GLP 枚方Ⅲプロジェクトに係る環境影響評価準備書
検討結果概要（案）

枚方市環境影響評価審査会

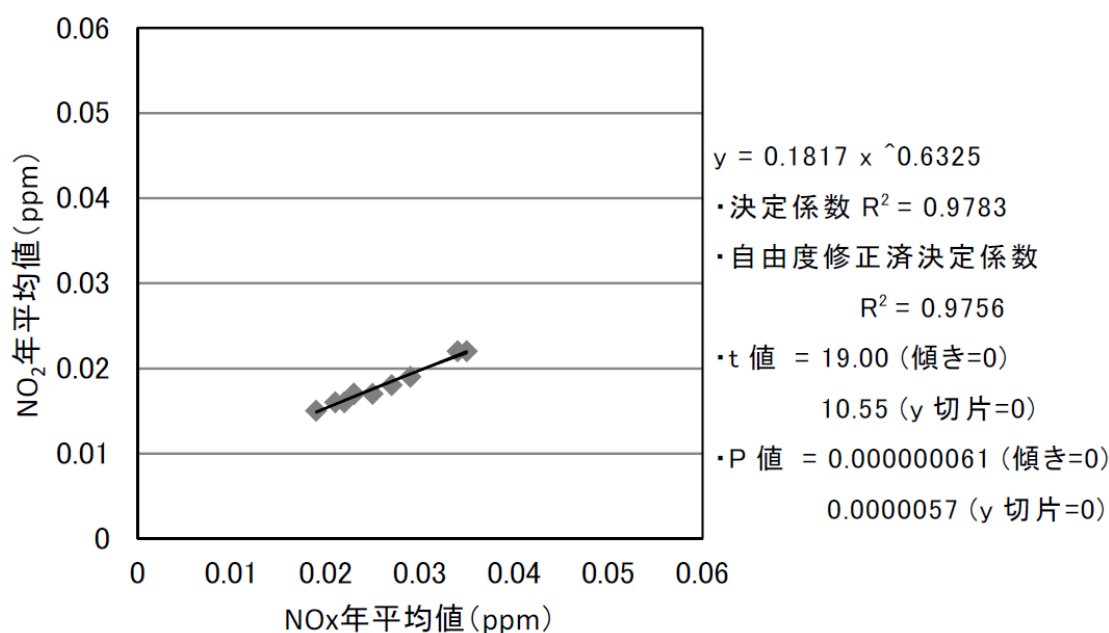
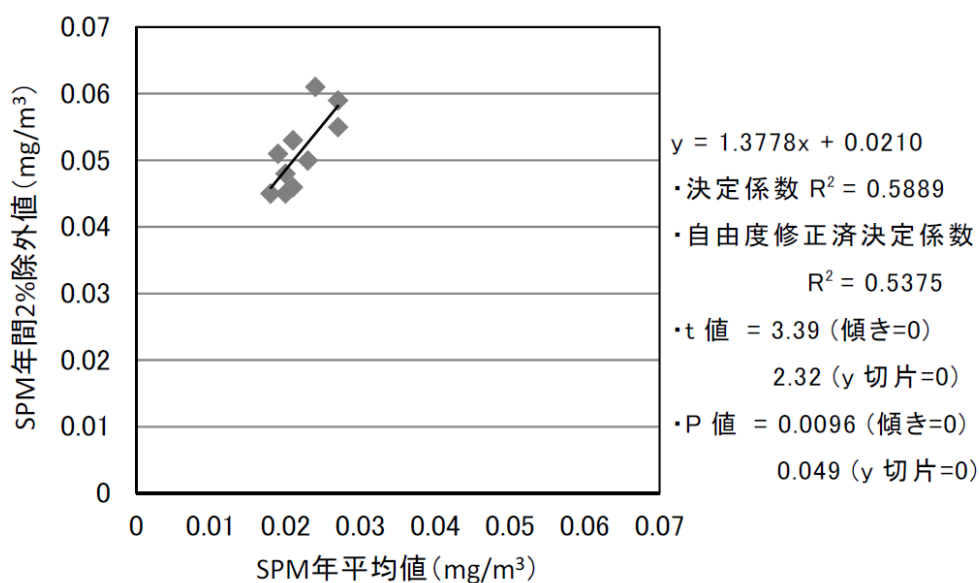
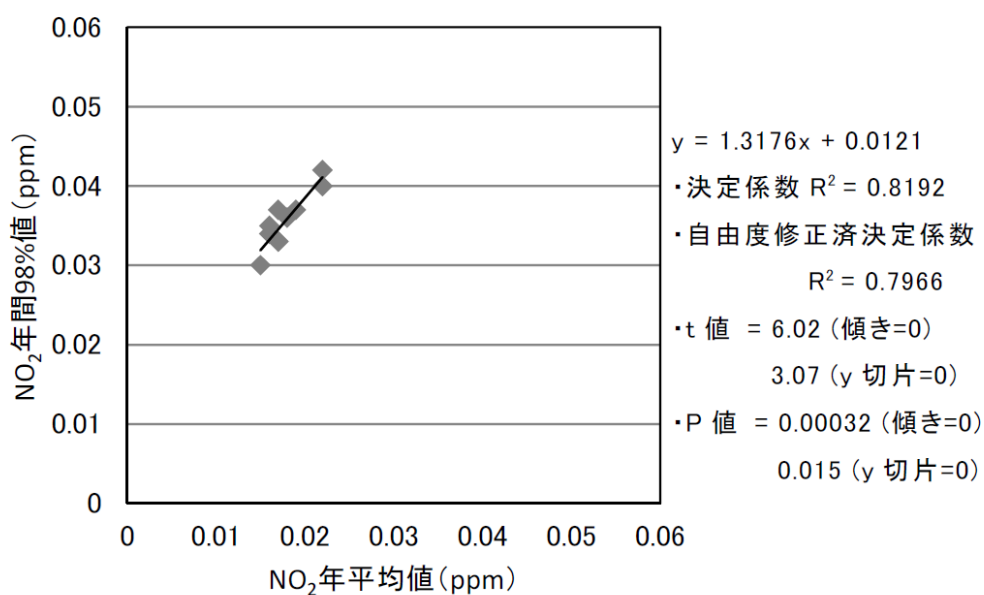
(1) 窒素酸化物濃度から二酸化窒素濃度への変換、年平均値から日平均値への換算式における決定係数について事業者の説明を求めた。

年平均値予測における窒素酸化物から二酸化窒素への変換は、対象事業実施区域近傍の一般環境大気測定局である楠葉局の平成17年度～平成26年度の実測値から求めた統計モデルを用いた。

二酸化窒素及び浮遊粒子状物質の年平均値から日平均値への変換は、平成 17 年度～平成 26 年度の楠葉局の実測値から求めた変換式を用いた。

図 6.2-5 沈降速度分布

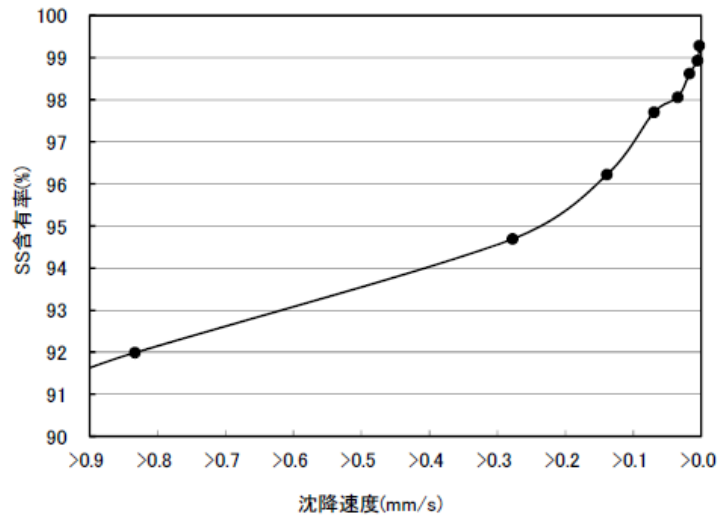
(2) 沈砂池の表面積負荷が異なっているにもかかわらず、SS 除去率が同じになっていること及び図表をわかりやすく表現することについて、事業者の説明を求めた。

仮設沈砂池排水口におけるSS の予測結果は、表に示すとおりである。排水口におけるSS 濃度は41～54mg/L と予測する。

土壌沈降試験結果（最も土粒子の沈降時間が長い結果となった土壌1）から導いた土粒子の沈降速度とSS 含有率との関係は、下表及び下図に示すとおりである。なお、ここでいう沈降速度は、土壌沈降試験で用いた沈降管における試料採取位置（水面下500mm）を沈下距離として、経過時間で除したものである。

沈降速度が仮設沈砂池の表面積負荷より大きい土粒子は仮設沈砂池の底に沈んで除去できることになり、下表に示す沈降速度に応じた含有率でSS を除去できることとなる。

(仮称) GLP枚方プロジェクト 植栽計画案 1/1000

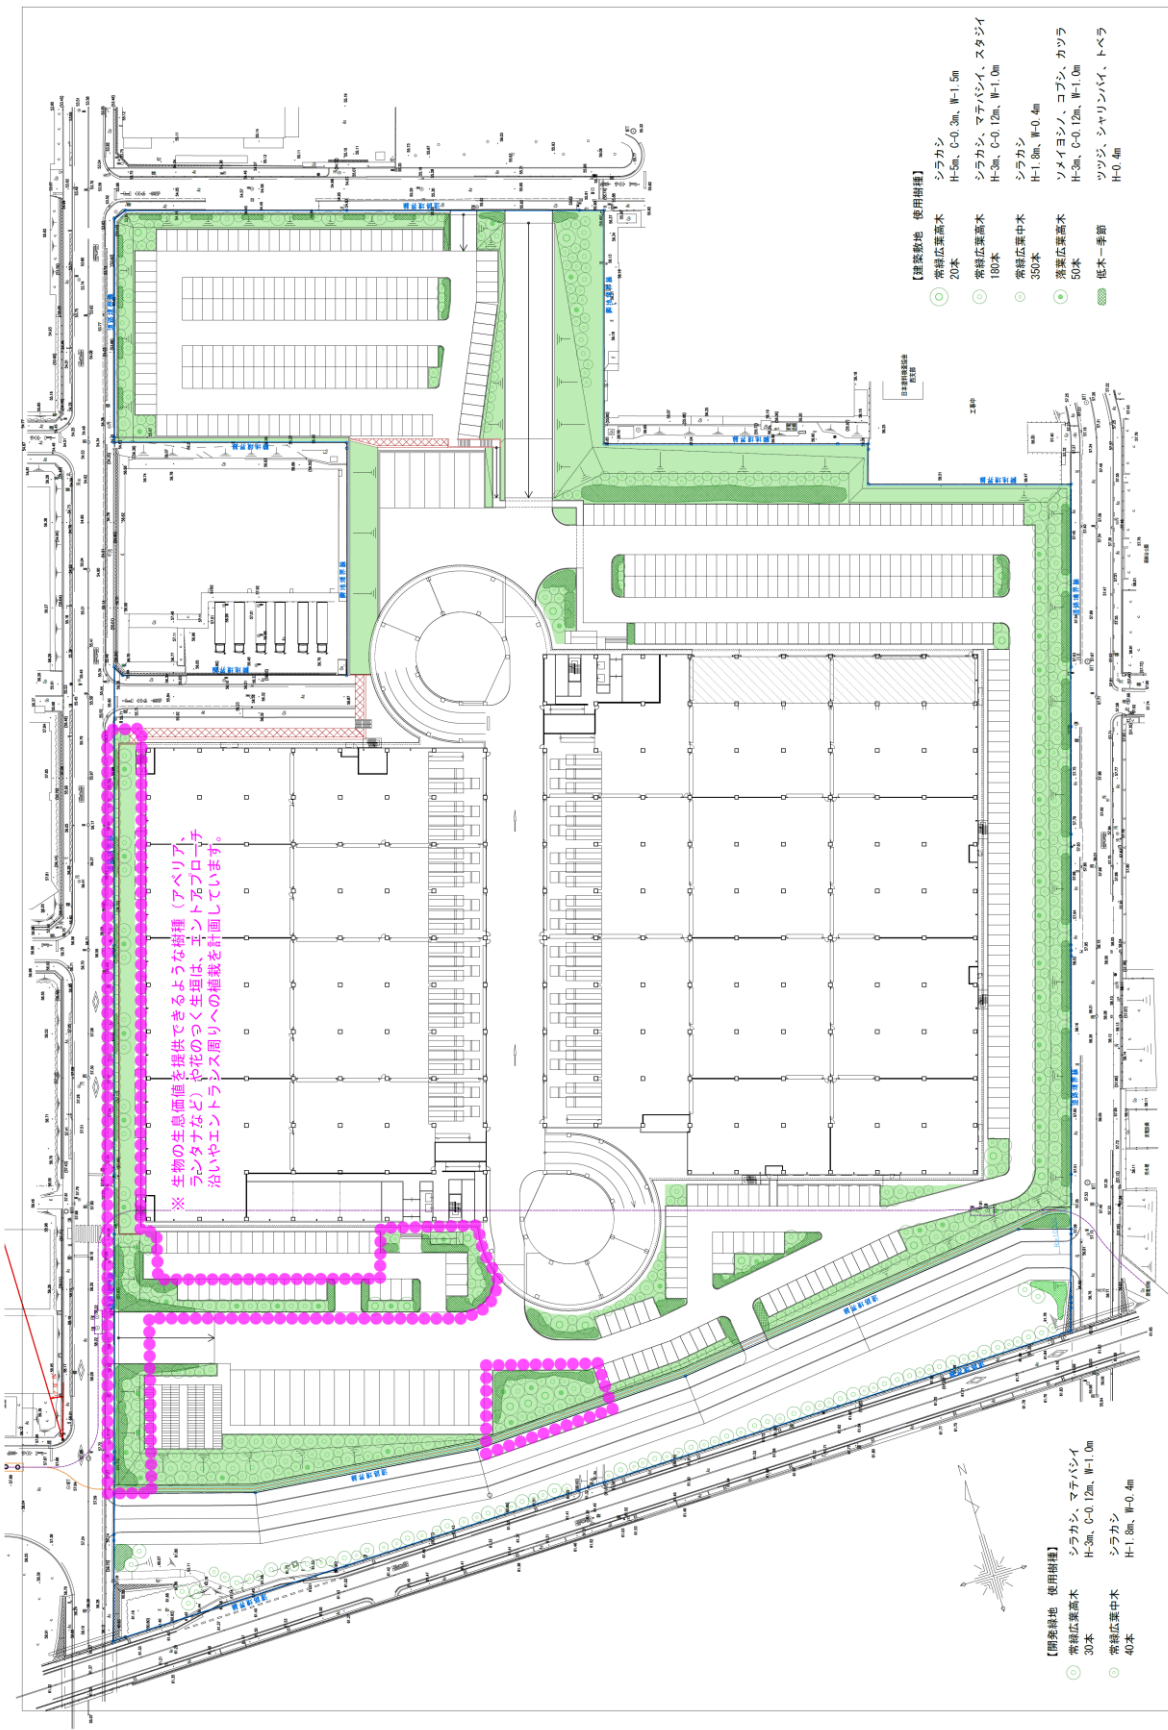
(2) 質の高い緑を回復してほしい。山田池公園などこの地域の自然にある樹種、鳥などの生物が利用できる樹種を考慮し、自然の森に近い植生を植えてほしい。また、植栽予定樹種、植栽予定位置を示せないかという指摘に対して事業者の説明を求めた。

【事業者の回答】 下図のとおり植栽を計画している。

西側市道境界際 断面図

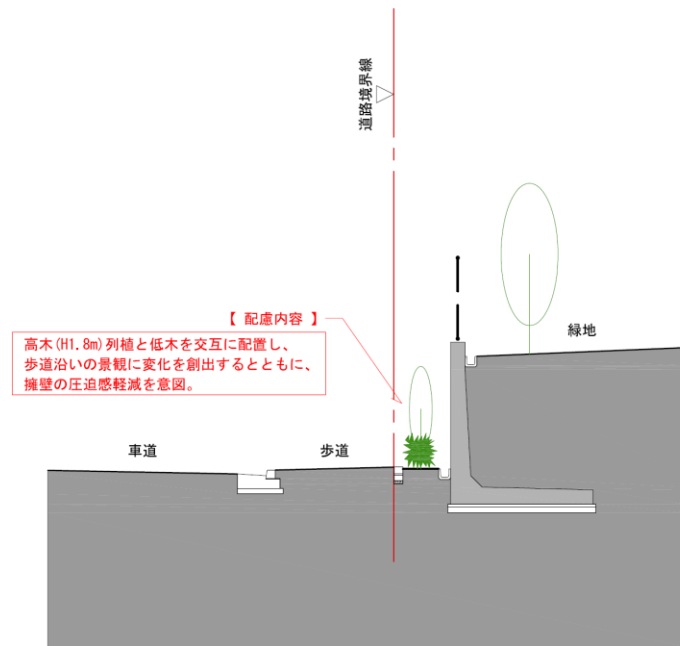
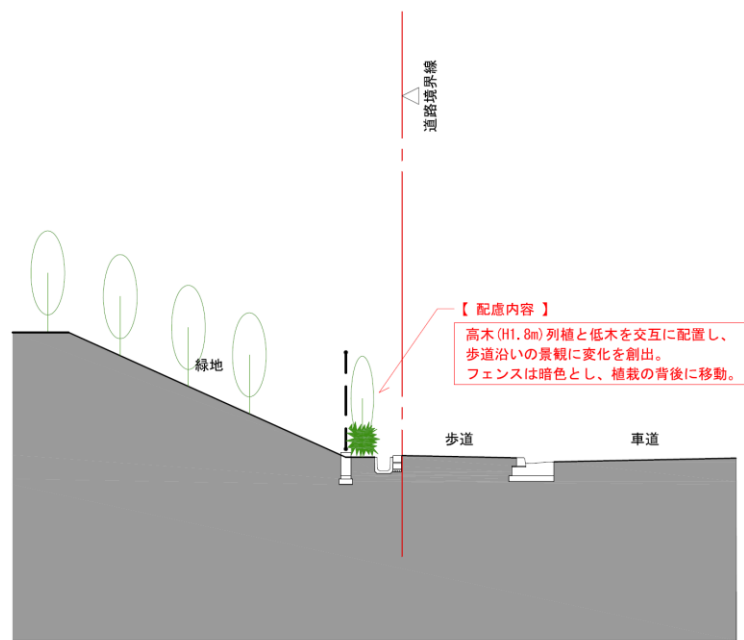
(3) 東側のフェンスについて、もう少し事業者建物側にもってきて、そのスペースに低木も植栽できないかという指摘について、事業に説明を求めた。

【事業者の回答】 下図のとおりフェンスの位置を配慮して、植栽を行う予定である。

図：解析格子、計画建物及び周建築物の解析モデル（水平方向）

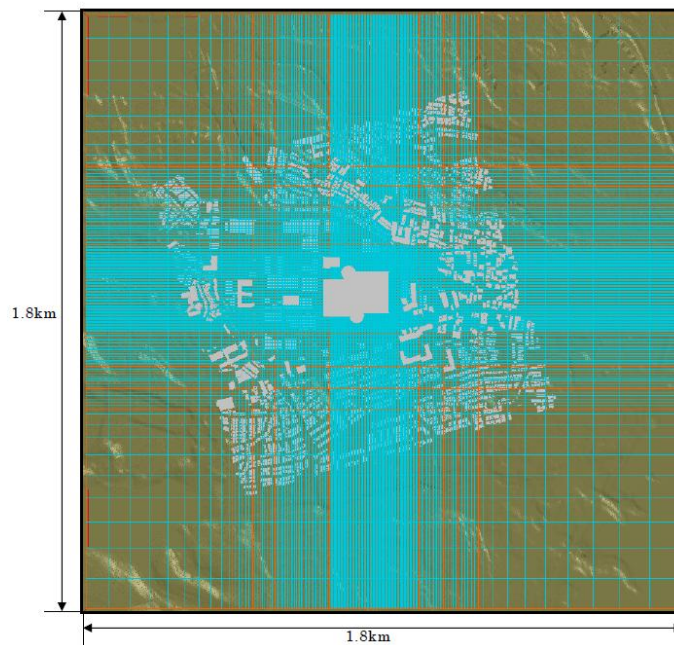
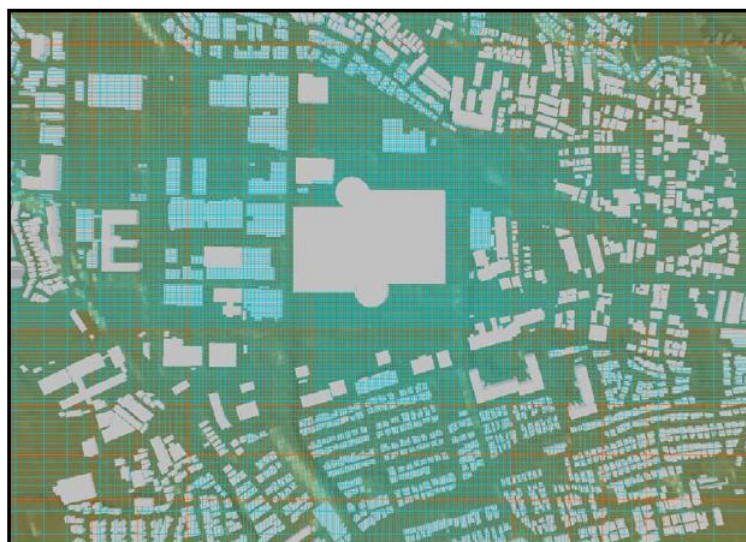
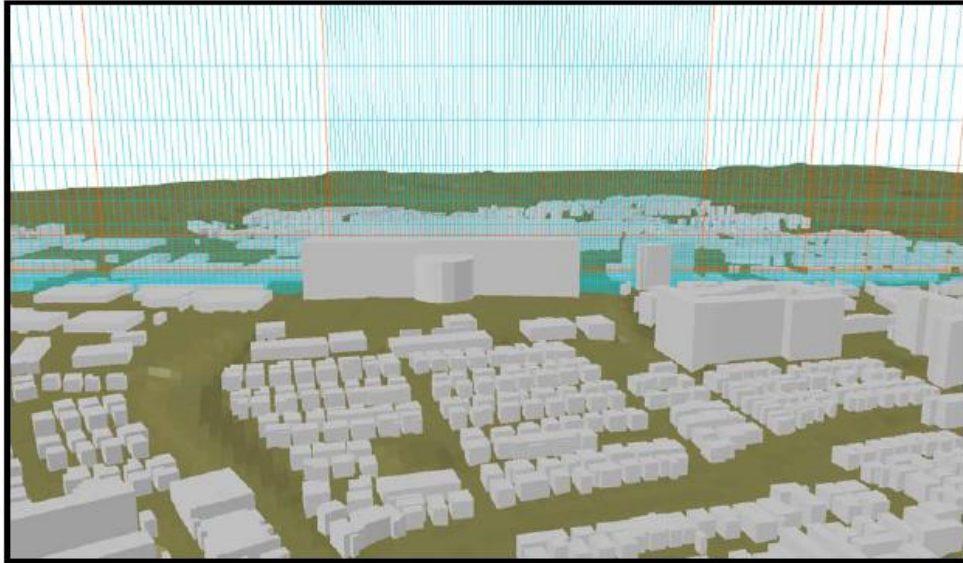
(1) 風害の影響の範囲を建物高さの2倍と設定しているが、普通は建物の10倍程度を設定する。また、周りの建物は全て再現しないと、影響の範囲が広くなったり、より影響が強くなる結果になることから、正確に再現する必要があること、計算領域は結果に影響を及ぼすことから示すべきこと及び植栽を行う場合、植栽の条件とどの程度風が低減されるかについて、事業者の説明を求めた。

解析領域は、解が十分に収束することを考慮し、水平方向は計画建物を中心とした 1.8km 四方、鉛直方向は 450m の領域とした。また、周辺建物については、計画建物の外縁から計画建物高さ (38.65m) の 5 倍程度の範囲の建物について、形状をモデル化した。

解析格子は、水平方向の格子幅は計画建物周辺では 3.0m とし、その外側では計画建物周辺から離れるほど広くなるように徐々に間隔を広げるものとした。また、鉛直方向の格子幅は、地上付近で最小 1.0m とし、高所ほど徐々に間隔を広げるものとした。解析格子、計画建物及び周建物の解析モデルは、下図に示すとおりである。

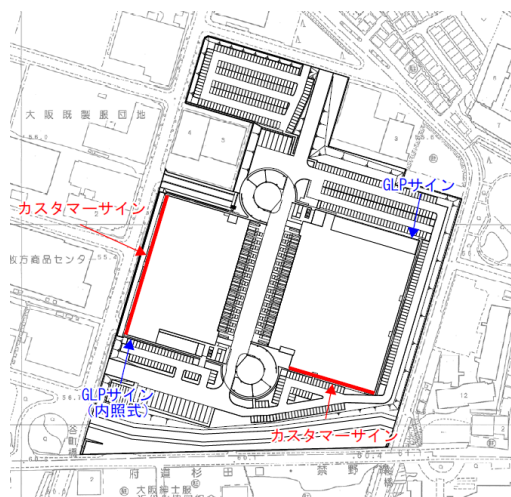
(1) 壁面に掲載予定のロゴマークについて、大きさ・位置を提示すべきではないか、カスタマーサインが内照式できらびやかで目につくのではという点について、事業者の説明を求めた。

ロゴマーク及びサインの想定イメージは下図のとおりで、カスタマーサインについては照明がつくタイプではなく、企業のロゴを鉄板に印刷する形で計画しており、書き補足資料とは一部異なる。

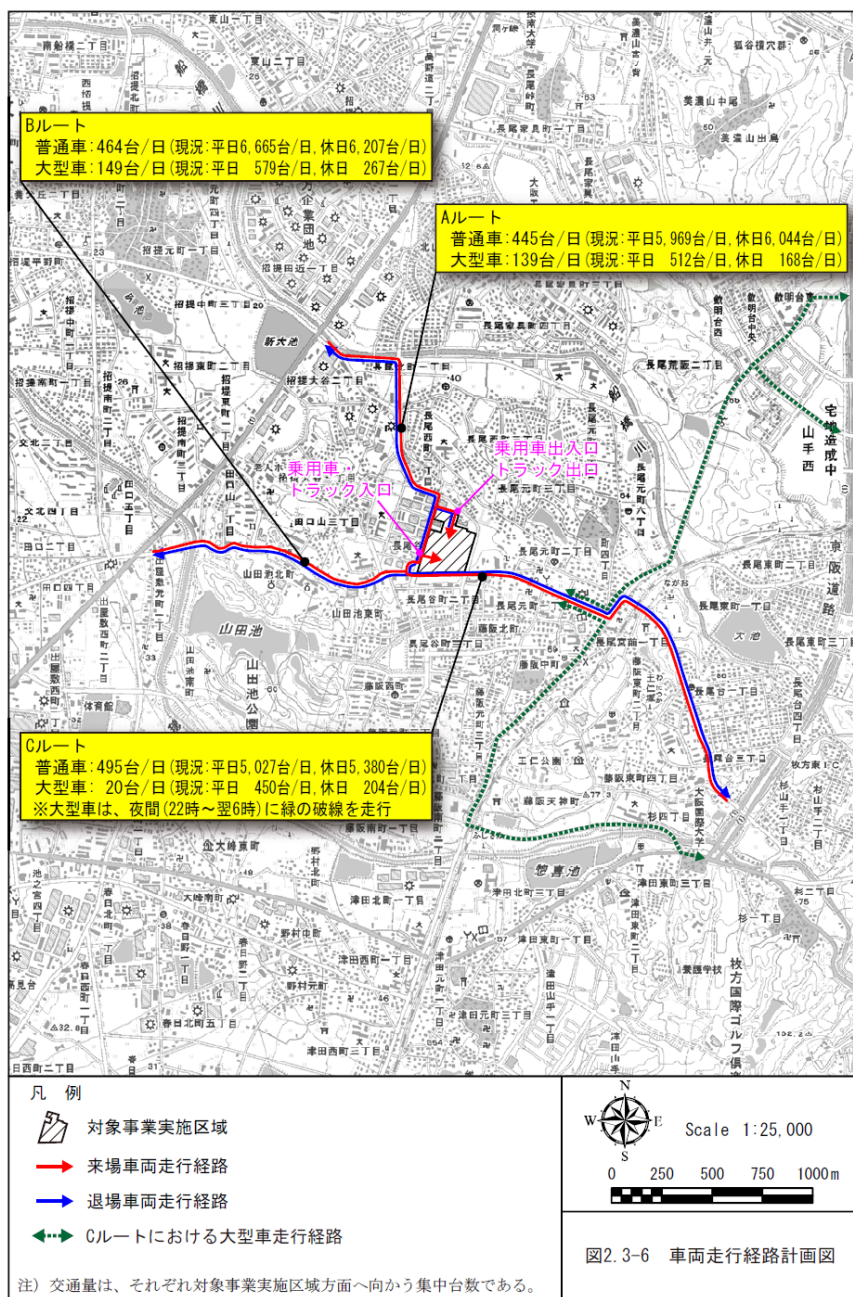
(1) 緑の破線の交通量を示した上で、当該道路に大型車を走行させることに問題がないことを示すよう、事業者に求めた。

交通7(菅原交差点)の方向別交通量について、緑破線の北側の断面交通量は、平日1,207台/8h(22時～翌6時)、休日1,161台/8h(22時～翌6時)、南側の断面交通量は、平日893台/8h(22時～翌6時)、休日860台/8h(22時～翌6時)となる。これに、北側、南側合せて大型車が20台/8h(22時～翌6時)走行することから、時間(8時間)と方向(南北)で割ると、1時間あたり1台くらいしか走行しないような台数で、問題はないと考えた。
